①電源対策の多重性・多様性、独立性及びその信頼性について(全体系統に関する説明を含む)

【論点No.78】

電源対策の多重性・多様性、独立性及びその信頼性について(全体系統に関する説明を含む)

新たに設置する電源車等を含む電源設備全般に対するプルーフテストやメンテナンス等の管理の方針について(外部支援を受ける際の留意点等を含む)

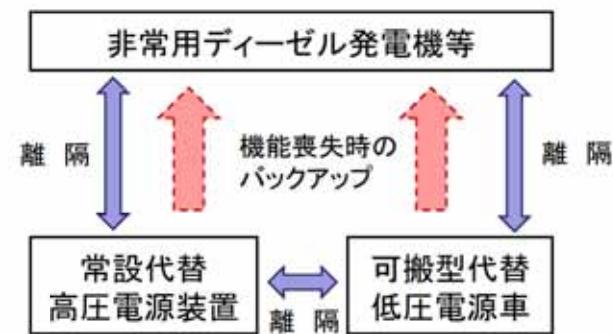
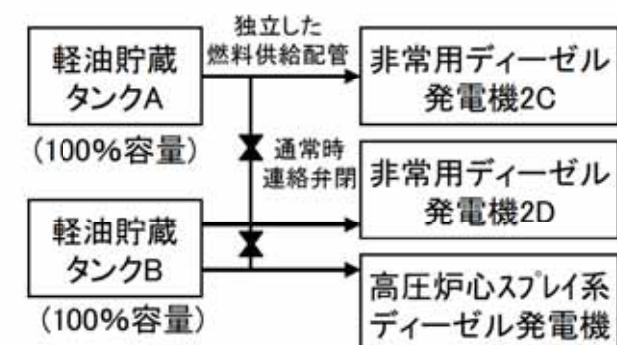
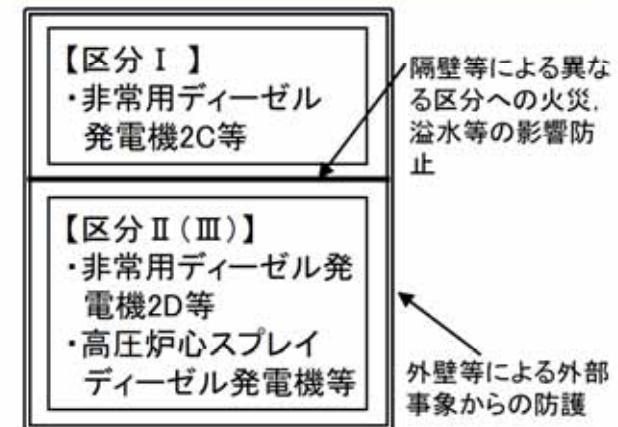
軽油貯蔵タンクー基から3台の非常用ディーゼルに燃料を供給している。この設備構成では、完全な分離独立ではない。上流配管の損傷は、全体に影響する。改善の余地があると思われる。

(2) 燃料貯蔵設備については、**必要容量を有するタンクを2つ設置し、それぞれのタンクから独立した配管で異なる安全区分のディーゼル発電機等に燃料を供給する**。これらの連絡配管は通常時は手動弁により隔離しており、万一、**片系で漏えい等が生じた場合でも他系に影響しない**。

- 燃料貯蔵設備として、必要な容量を有した軽油貯蔵タンク(400kl)を2基設置する。
- 軽油貯蔵タンクから燃料移送ポンプにてディーゼル発電機へ供給される系統を3系統有しているため、ディーゼル発電機の単一故障に対しても必要な機能を確保できる。
- 軽油貯蔵タンクは連絡配管により接続されており、3台のディーゼル発電機いずれも使用できる設計としている。
- 連絡配管は通常時は、手動弁により隔離されており、片系で漏えい等が生じた場合でも他系への影響を防止する。
- 常設代替高圧電源装置への燃料供給は、通常待機時閉としており、他系への影響を防止する。

<別紙6> 緊急時対策所の電源確保の対策 (1/4)

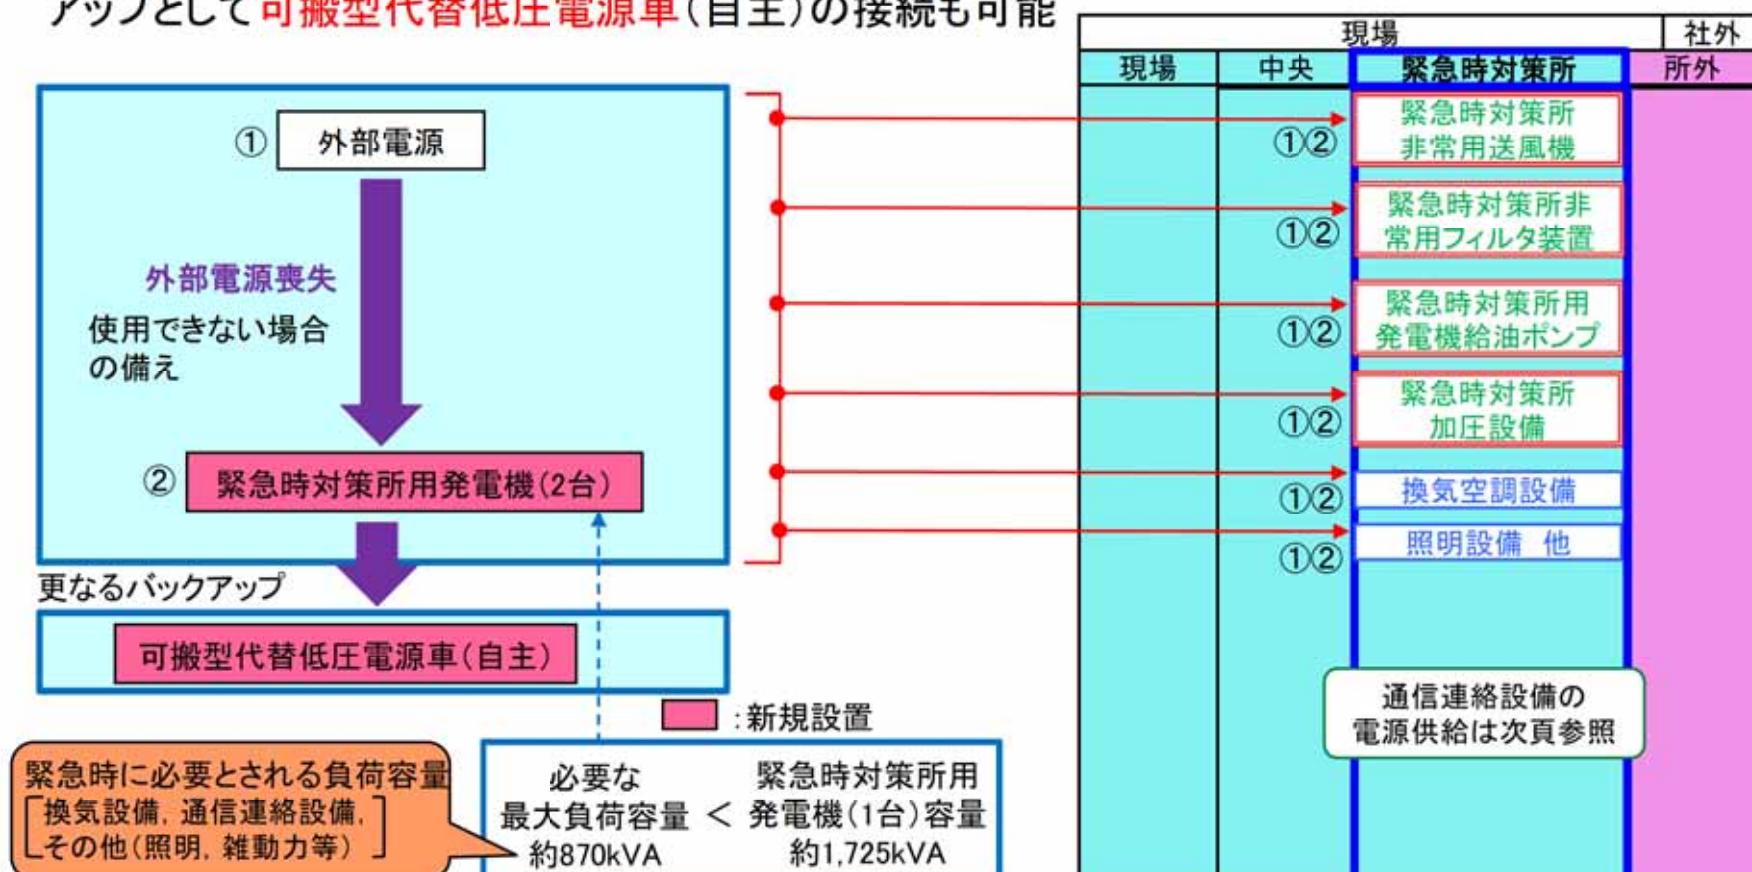
緊急時対策所用の電源設備に関し、不測の事態により緊急時対策所用発電機が2台とも使用できない場合には、可搬型代替低圧電源車からの給電を自主で行うとあるが、可搬型代替低圧電源車による対応により必要な最大負荷（約870kVA）を賄うことは可能か。また、複数の用途で共通して使用する場合、台数の冗長性はあるか。

- 緊急時対策所の重大事故等対処設備には、新規に設置する**緊急時対策所用発電機等の代替電源設備**から電源供給することで電源確保の信頼性を向上
- 外部電源(①)が使用できない場合でも、専用の**緊急時対策所用発電機**(②)を起動することで、緊急時対策所の機能を維持するために必要な負荷に給電が可能
- 緊急時対策所用発電機**(②)は、1台で必要負荷に給電できる容量を有し、これを2台設置する。
- 更に、不測の事態によって**緊急時対策所用発電機**も使用不能となった場合等には、更なるバックアップとして**可搬型代替低圧電源車(自主)**の接続も可能

常設代替高圧電源装置(5台設置+予備1台)

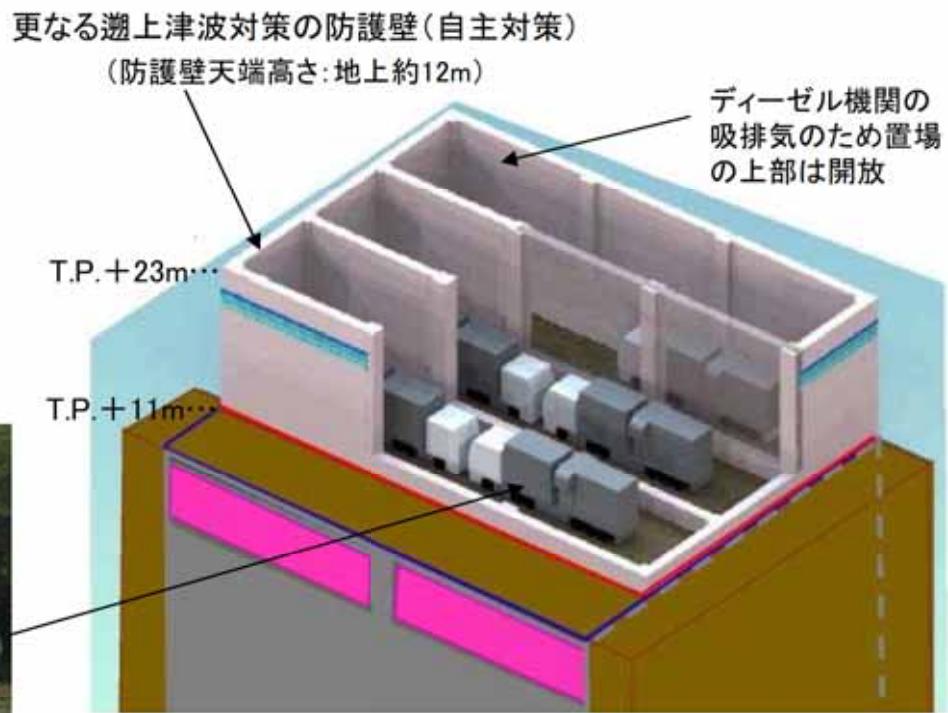
常設代替高圧電源装置の設置場所の天井が開放式とのことであるが、セキュリティ上の観点や飛来物を考えると、ネット等を張る必要性はないか。どのような検討がなされているか。

○常設代替高圧電源装置置場は高所にあり敷地に遡上する津波は到達しないが、それを更に上回る津波からも当該設備を守れるよう自主的に水密化を施した防護壁を設ける。ただし、発電機のディーゼル機関の吸排気が必要なため、置場に天井は設けず上部は大気に開放している。

○発電所に竜巻が襲来した場合、竜巻飛来物が常設代替高圧電源装置置場の上部から飛来・落下し、装置が損傷して機能喪失する可能性があるが^{*1}、その場合でも、原子炉建屋外壁で防護された非常用ディーゼル発電機等(3台)は全台が機能を維持し電源供給が可能であり、仮に竜巻による外部電源喪失が発生した場合でも、発電所の交流電源が失われることはない。^{*2}

○常設代替高圧電源装置置場等は、発電所の立入制限区域として入域を管理・制限された内部に配置し、更に置場内への出入は施錠管理等を行い、不要なアクセスを制限する。
